## CONCOURS DE PROJETS POUR L'ANIMATION ARTISTIQUE DE LA FUTURE BCU DE FRIBOURG

Les questions sont réparties selon 3 axes thématiques :

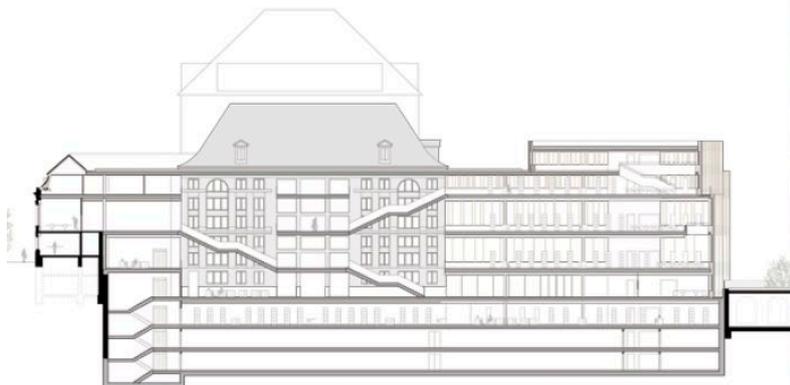
#### **A7 : Est-ce qu'il y aura une présentation en 3D, virtuelle, des espaces après la première étape ?**

R A7 : Il existe déjà une vidéo (de 2'30"environ) réalisée à partir de photos et de maquettes, visible ici : [http://www2.fr.ch/bcu/n/bcu\\_ext/index.html#!/projet](http://www2.fr.ch/bcu/n/bcu_ext/index.html#!/projet)

En outre, il est possible de suivre le chantier en cours avec des photos présentées ici :
